סקירת בקשת היתר 2026/0439.00 — הפלמ״ח 41

קטמון הישנה, ירושלים · טיוטת עבודה 26.10.2026

סיכום AI לעיון גינות העיר, מבוסס על מסמכי הבקשה מהארכיב האופטי. אינו חוות דעת מקצועית או משפטית ואינו הגשת התנגדות.

טופס 22 — חישוב השטחים המרכזי

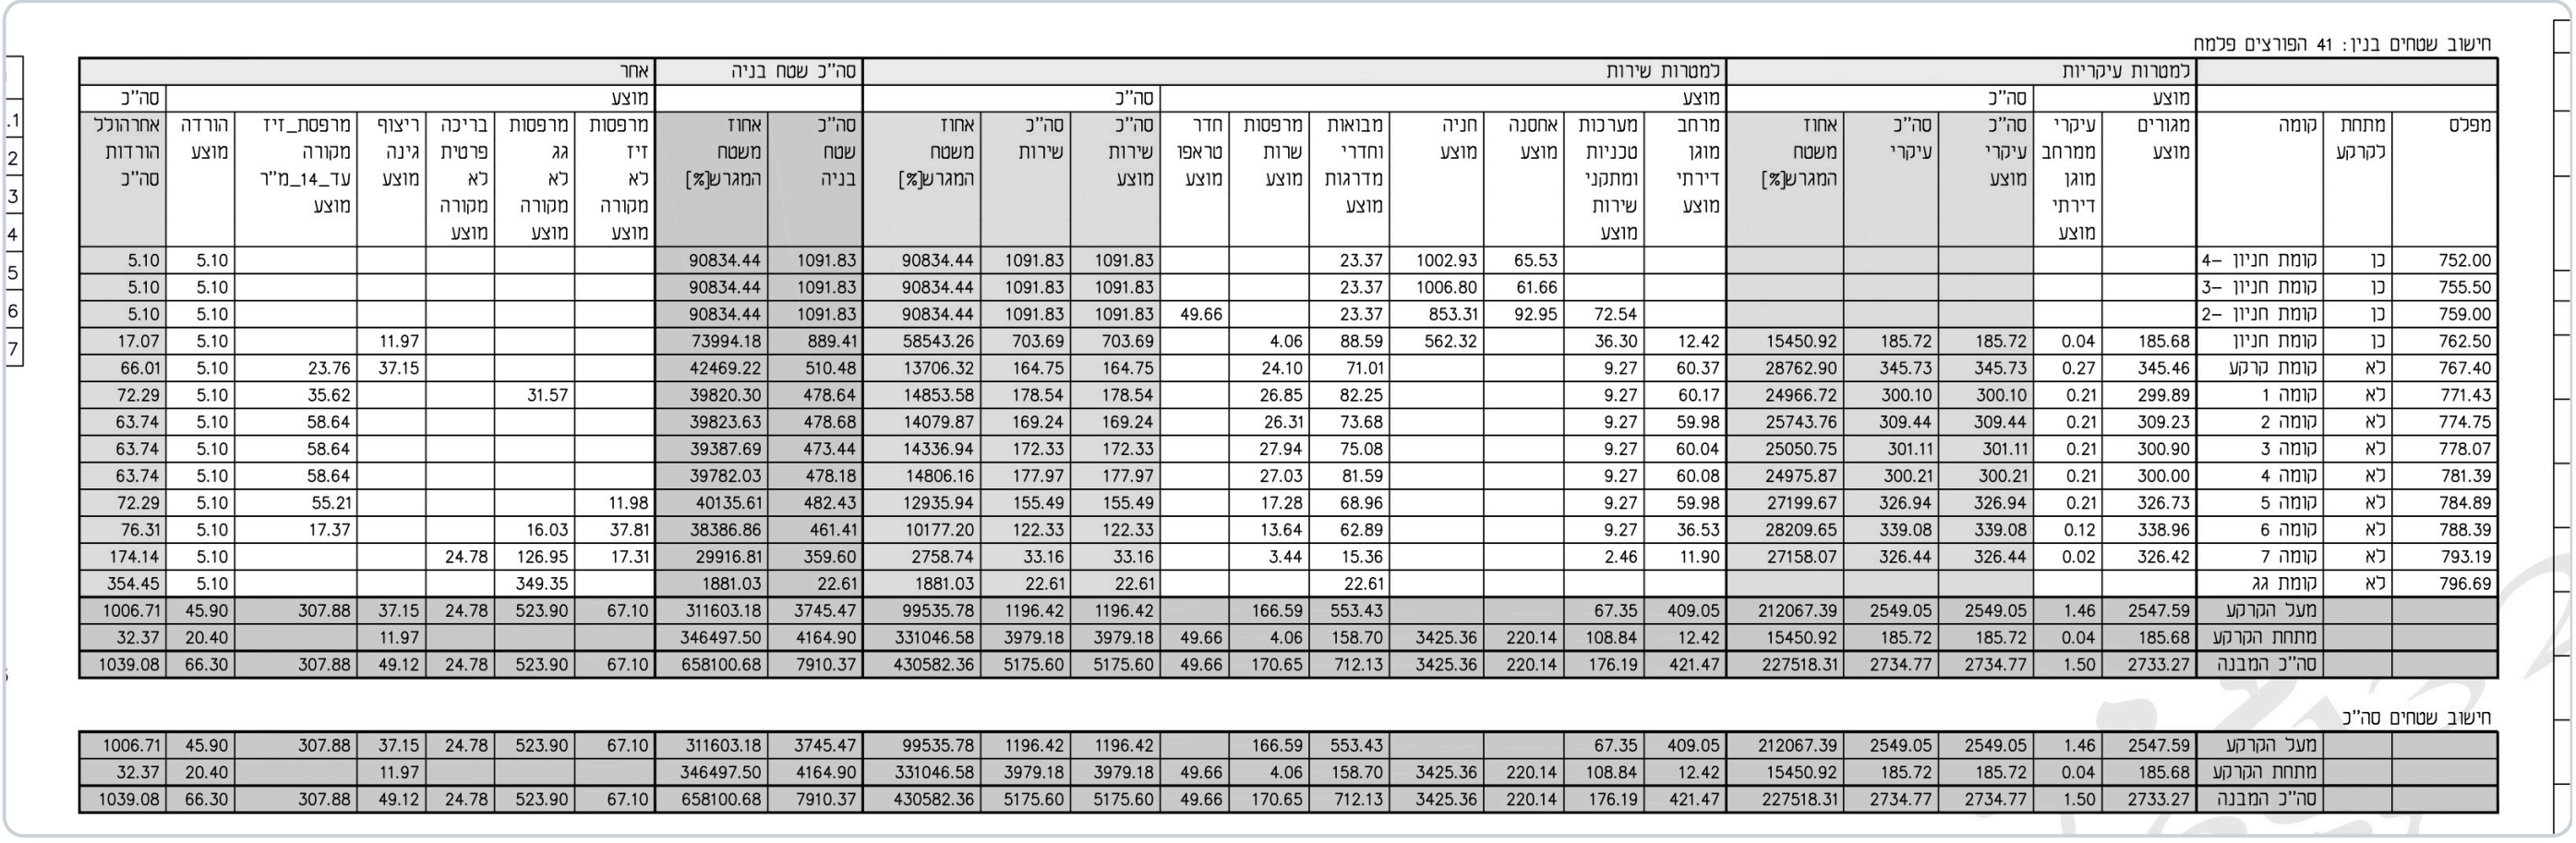
1. 8 קומות מול זכויות בסיס של 3 קומות ו-76.18% בלבד (תכנית מתאר 62, אזור מגורים 1 — תיק מידע 19.5.2025); מסגרת ההשוואה של העיר (6 קומות, ~215%) היא לפי תכנית האב למושבות, וסטטוסה המחייב/מדיניותה לא אומתו. הניסוח "חריגה" הוא של העיר. שאלה מרכזית: האם מתקבלת חריגה של שתי קומות ברחוב שבו מתנהל מאבק זהה בפלמ"ח 49-51.
2. שטחי שירות: שני מסמכי מקור, מספרים שונים — טופס 22 (הרמוניקה, 8.2.26): עיקרי 2,734.77 / שירות 5,175.60 / סה"כ 7,910.37 מ"ר; זיהוי תכנית (15.02.26): "עיקרי מבוקש 2545.46", "שירות מבוקשים 5470.48". מחלקת התכנון עצמה כותבת שחלק מהשטחים שסווגו כשירות הם "שטחים עיקריים לכל דבר" ודורשת תיקון בכל מסמכי הבקשה. בשני המסמכים השירות כפול בקירוב מהעיקרי — אך לפי טופס 22 רובו מתחת לקרקע (3,979.18 מ"ר, מהם

3,425.36 חניה); מעל הקרקע השירות 1,196.42 מ"ר מול 2,549.05 עיקרי (כ-47%). כלומר הפער נובע בעיקר מהחניון.

הטבלה המרכזית בבקשה: מעל הקרקע 3,745.47 מ"ר, מתחת לקרקע 4,164.90 מ"ר, סה"כ 7,910.37 מ"ר. שים לב: זיהוי התכנית מציג מספרים אחרים — ראו נקודה 2.
